(仮称) 男鹿市、潟上市及び秋田市沖  
洋上風力発電事業  
環境影響評価準備書

補足説明資料

男鹿・潟上・秋田 Offshore Green Energy 合同会社

## 風力部会 補足説明資料 目次

図 34(1) 境界条件

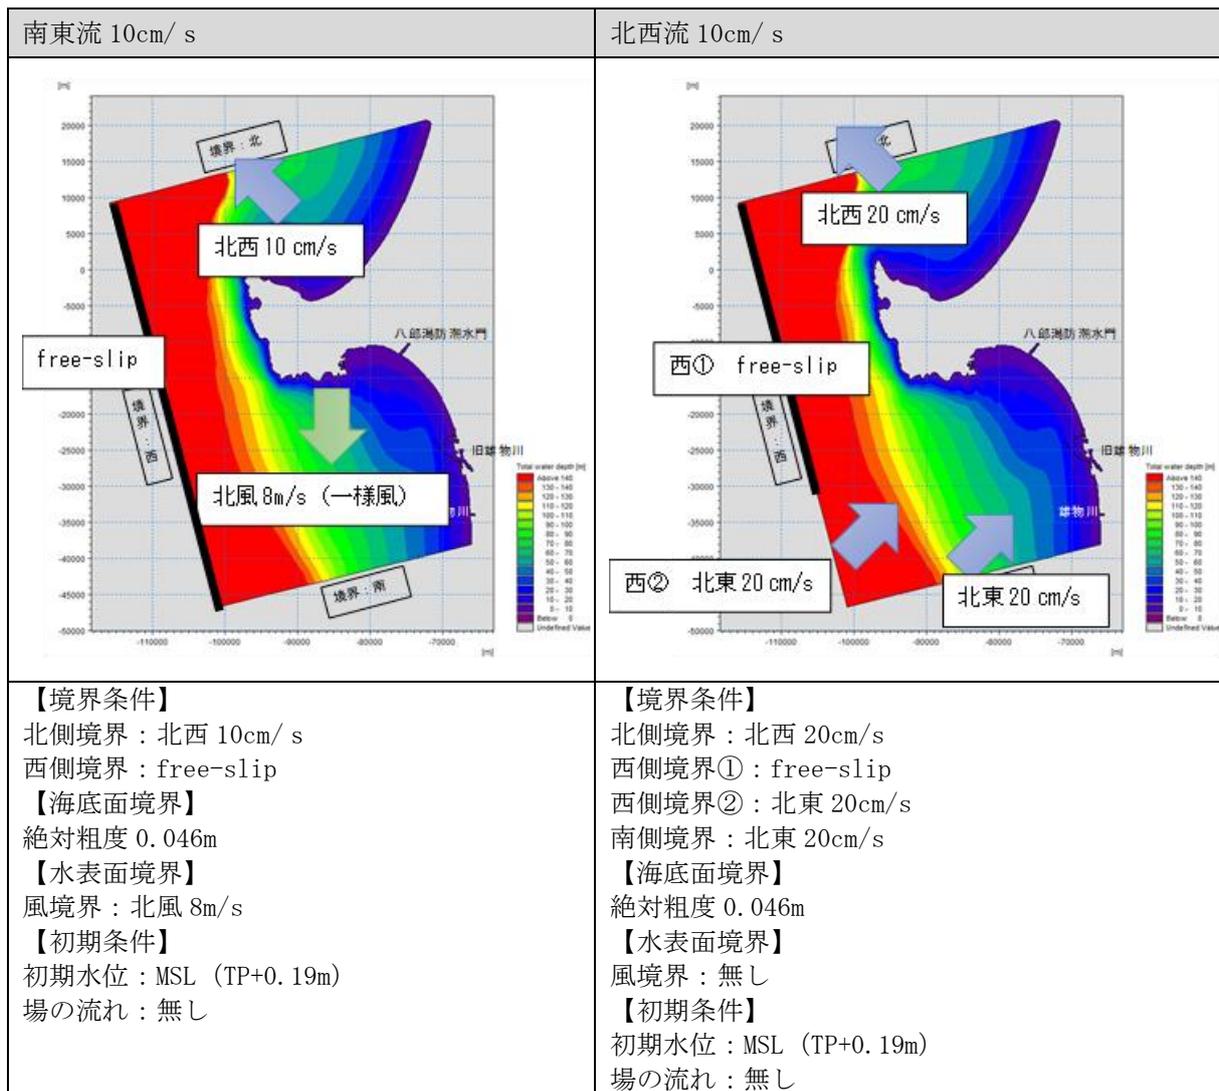
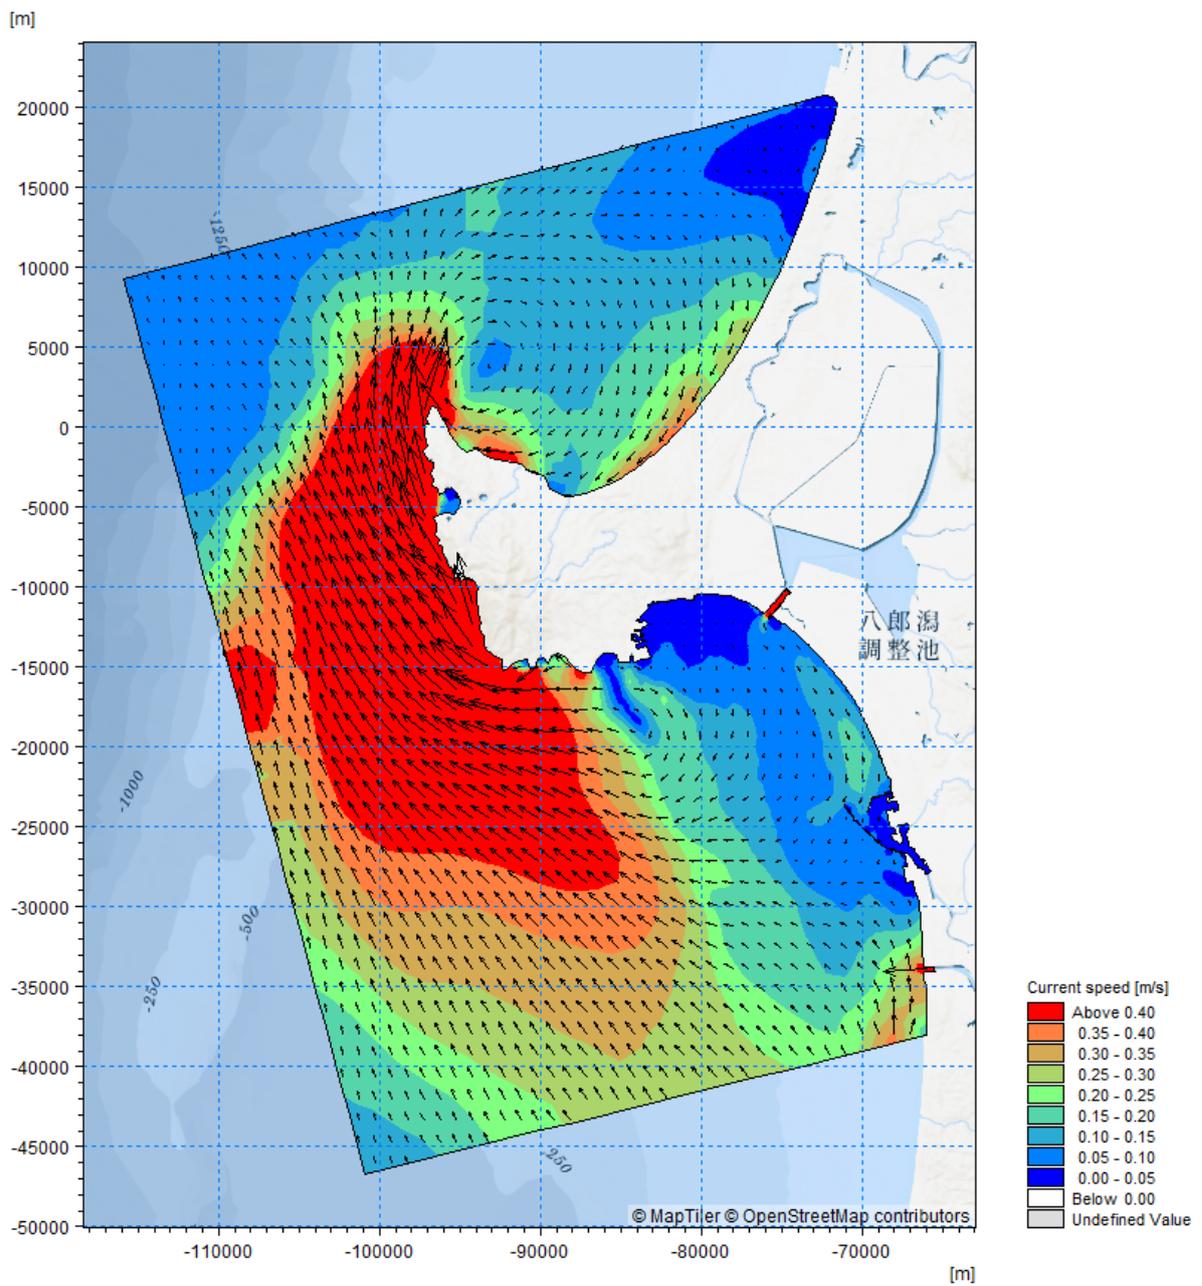
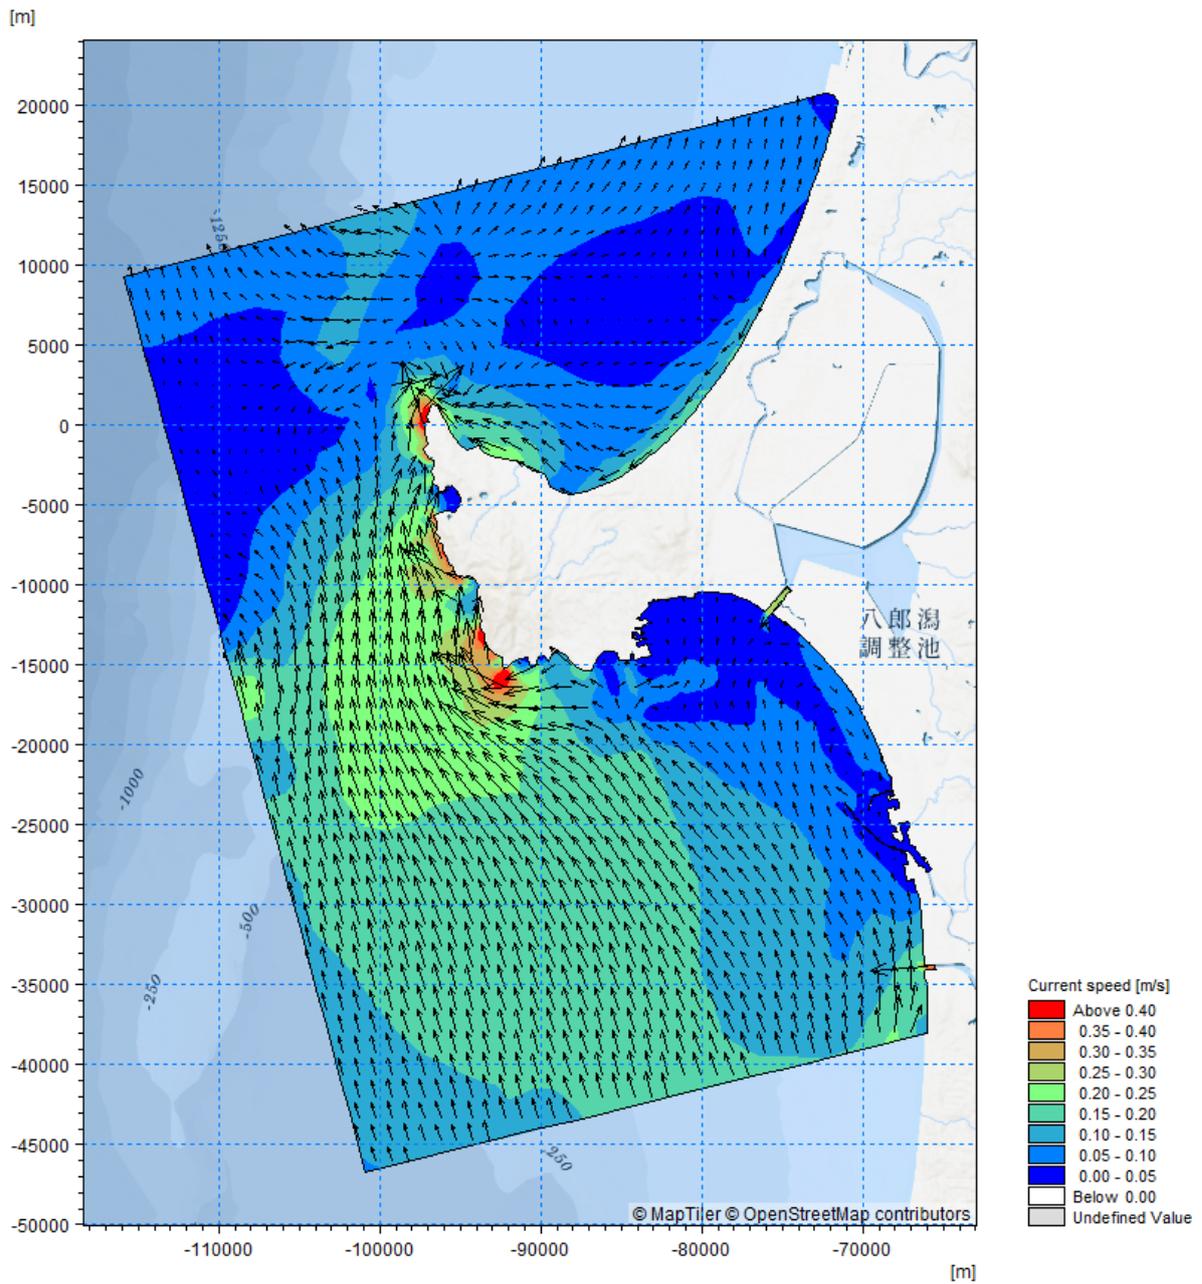
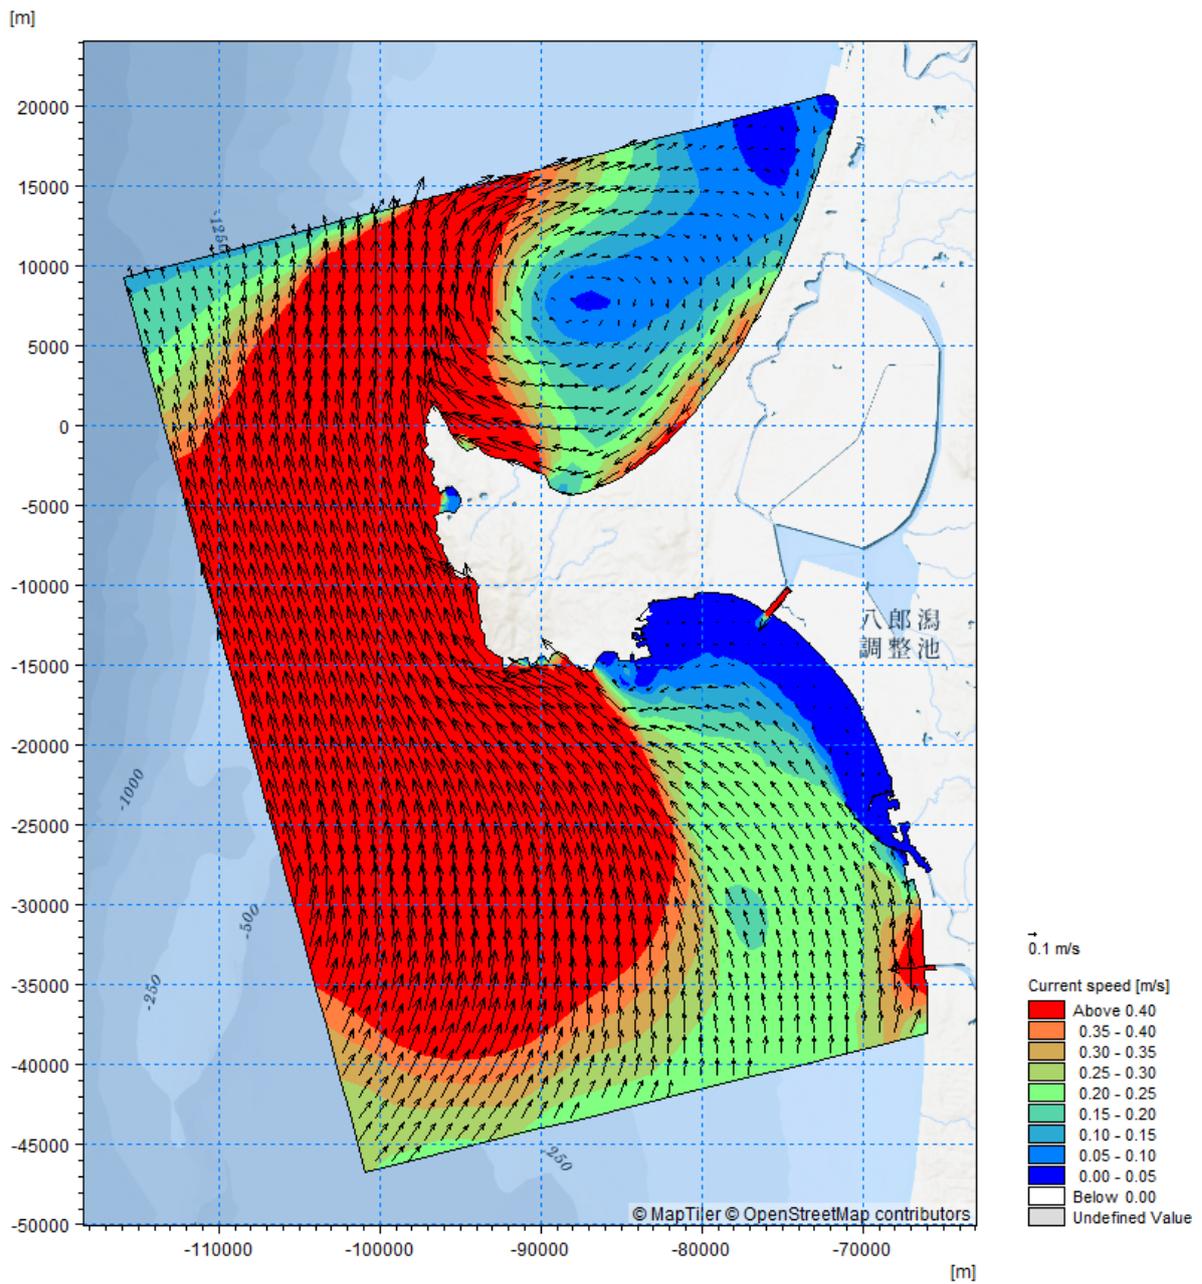
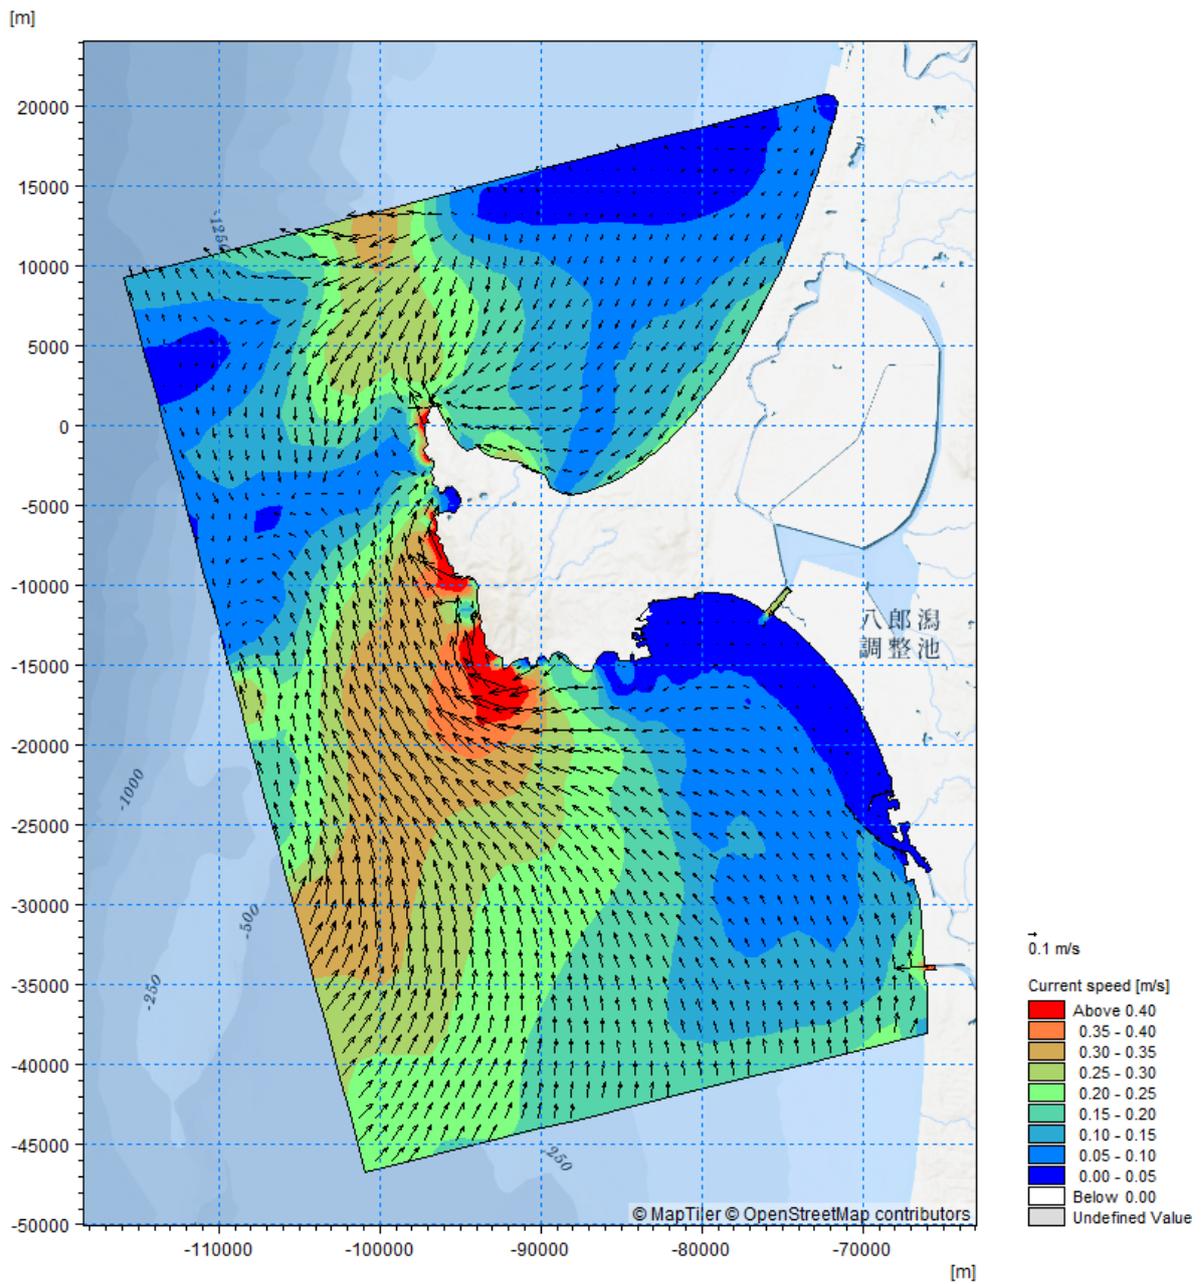
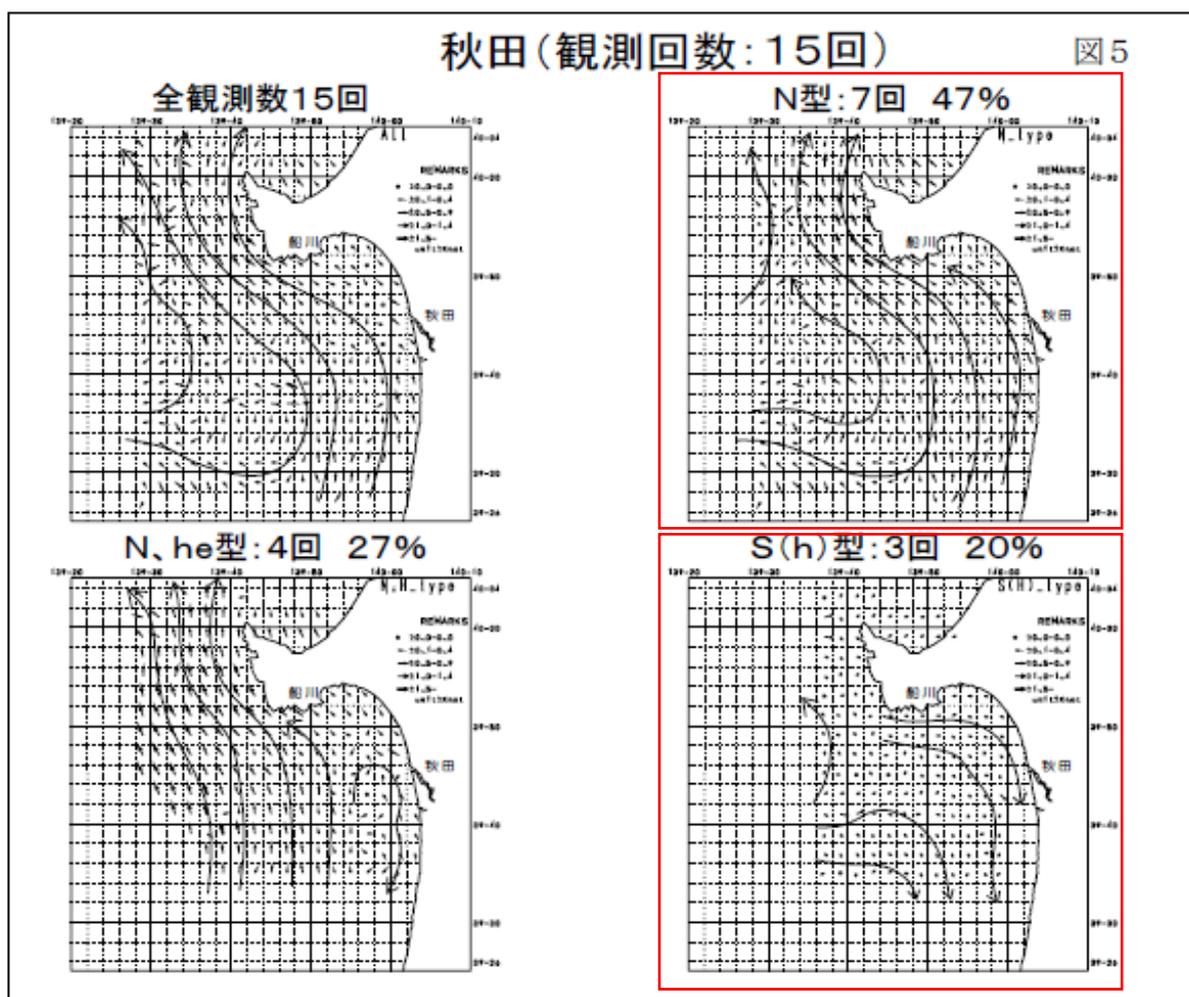
・準備書 (p. 671) には「表層付近は風による吹送流で南東方向にながれるが、……」とあります。本シミュレーションの基礎式および説明からは海上風およびそれに伴う吹送流を考慮しているとは読み取れませんでした。水表面の境界条件やパラメータなどを適切に追記して下さい。

・流況の予測結果を考察する際、2つの流況パターン（南東流10cm/s、北西流10cm/s）は観測点R1～R3の表層の流況解析から得られた結果であることを明示してください。その上で、流況の予測結果の特徴を考察すると共に、3つの地点での観測値（上層、下層）と比較してください。また、参考のために、男鹿半島を含む広領域（計算領域全体）の流況をお示し下さい。

・「図27（9）既往文献による秋田湾周辺の流況」において、N型が北西流に対応していると推測しますが、南東流のシミュレーションはN, he型とS(h)型のいずれかを念頭においているのでしょうか？あるいは、吹送流を考慮した本評価と図27（9）は別物でしょうか？

なお、図 34(1)に示すとおり、南東流 10 cm/s の場合は吹送流条件として海表面に風境界を適用しております。

参考に図 34(2)～(5)に広域の流況予測結果を示します。境界条件は図 34(1)に示す条件で与え、南東流 10 cm/s は北風による吹送流を与えております。北西流 10 cm/s は沖合の強い流れを秋田湾方向に湾曲させる形で全体の流況を再現しております。

・全体の流況を作る際は、「図 34(6) 既往文献による秋田湾周辺の流況」を参考にしております。なお、南東流については、S(h)型を想定しております。
